PARECER ÚNICO  
PROCESSO INTERVENÇÃO AMBIENTAL

Processo Administrativo n.º	2020IA000040	Modalidade de Requerimento:
Data Formalização	28/07/2020	<b>Intervenção em APP sem supressão de vegetação</b>
Requerente:	Fabrício Gustavo Bressan	
CNPJ / CPF:	073.697.297-88	
Endereço	Rua Ruy Balbi, n.º60, apartamento 201, bairro Industrial	
Local Requerido	Rua Elias Antônio Laud, Bairro Ponte Preta	
Responsável Técnico	Higor Rodrigues de Oliveira - Engenheiro Civil - CREA-MG 212.647/D Fernando da Silva Araújo- Engenheiro Florestal - CREA-MG 55921/D Carlos Augusto Brasileiro de Alencar-Engenheiro Agrícola -CREA-MG 46403/D	
Atividade Desenvolvida:	Intervenção em área de preservação permanente para reforma de muro já existente.

Legenda: foto 03 - área da construção do muro, fora da área do imóvel.

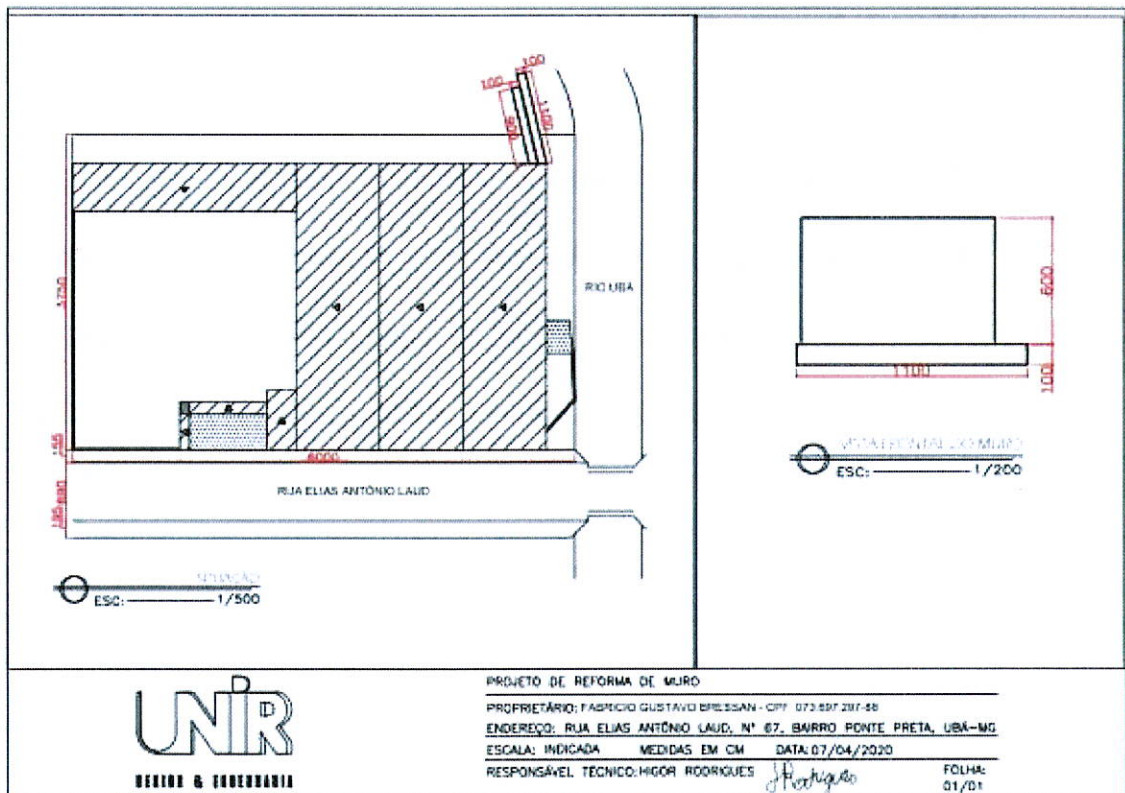
A intervenção pretendida (reforma do muro), encontra-se fora dos limites do imóvel do requerente, fato verificado/observado na vistoria técnica no dia 20/11/2020, sendo necessário a apresentação da(s) devida(s) anuência(s) do(s) proprietário(s), dando ciência e concordância para a intervenção proposta, como mostra o registro fotográfico abaixo, (foto 01,02,03 04), e recorte do layout apresentado nos estudos, demonstrando o limite do imóvel e o local da construção de proteção do muro existente.

( projeção do muro fora do propriedade)

Tabela 2 – Características hidráulicas na seção de interesse antes e após a reconformação da margem.

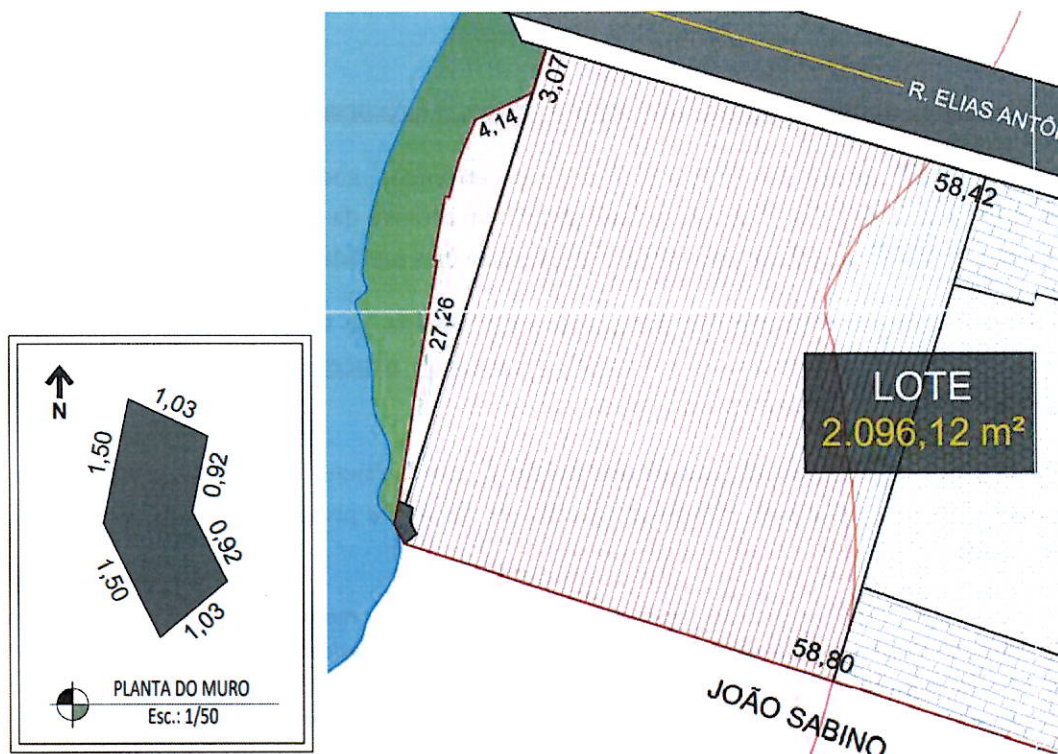
■ Nos item 13 referentes à solicitação de informações complementares, apresenta os estudos técnicos com a demonstração da inexistência de risco de agravamento de processos como enchentes, erosões ou movimentos acidentais de massa de solo ou rochosa, considerando a vazão máxima de cheia do Ribeirão ubá (adotando o período de retorno de 50 anos, para o ponto da intervenção) e o dimensionamento da vazão de projeto após a reconformação da margem, conforme abaixo:

Os cálculos hidráulicos realizados trazem a seguinte conclusão:

“Conclusão: → Condição satisfatória! A velocidade máxima que o rio apresenta ( $V = 1,10 \text{ m s}^{-1}$ ) após a reconformação da margem está bem aquém da velocidade máxima permitida para o Gabião ( $V_{\text{max}} = 4,0 \text{ m s}^{-1}$ ), garantindo a estabilidade hidráulica deste material na reconformação da margem do rio Ubá, visando a contenção de processos erosivos, segurança de edificações e benfeitorias. Ademais, a intervenção não irá alterar o regime de escoamento do rio, ou seja, permanecerá em regime subcrítico.
